**Direction régionale de l'environnement,
de l'aménagement et du logement
de Bretagne**

Autorité environnementale

AVIS DE L'AUTORITÉ ENVIRONNEMENTALE
relatif au projet de rechargement de plage et enrochement de la Grève Rose- Trégastel (22)
dossier reçu le 9 septembre 2015

Figure 1 : Schéma de principe de l'emprise de l'ouvrage en enrochements (d'après Hydratec, 2014)

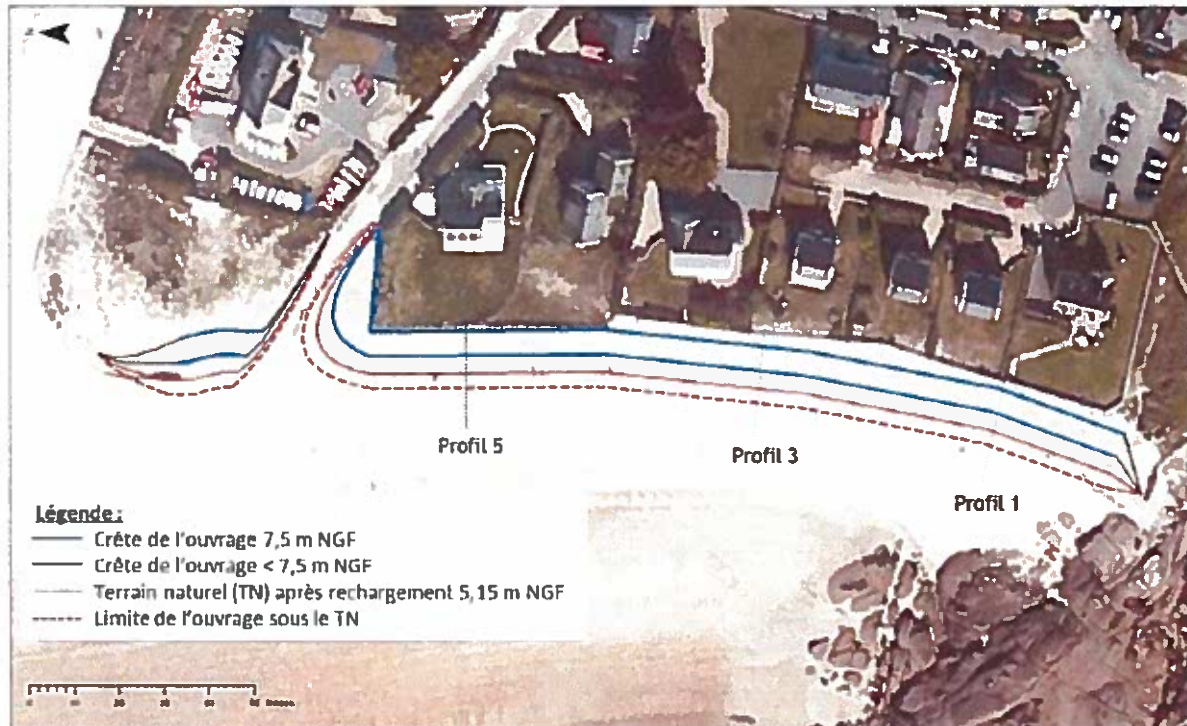
Il demeure néanmoins des incertitudes sur la question de la pérennité des aménagements, au regard du caractère aléatoire de la dynamique sédimentaire naturelle de la Grève Rose et de la perspective confirmée des changements climatiques. En toute rigueur scientifique, le dossier aurait dû présenter les marges d'erreurs ou d'incertitudes liées à l'utilisation des différents modèles connus à ce jour (modélisations de la houle, dimensions des blocs, etc) qui ont influé

Eu égard au coût des études et des aménagements envisagés, l'Ae recommande que des précisions soient apportées sur la fiabilité des données et modèles utilisés pour le dimensionnement de l'ouvrage de défense contre la mer, ainsi que pour les interventions futures de rechargement de la plage de la Grève Rose.
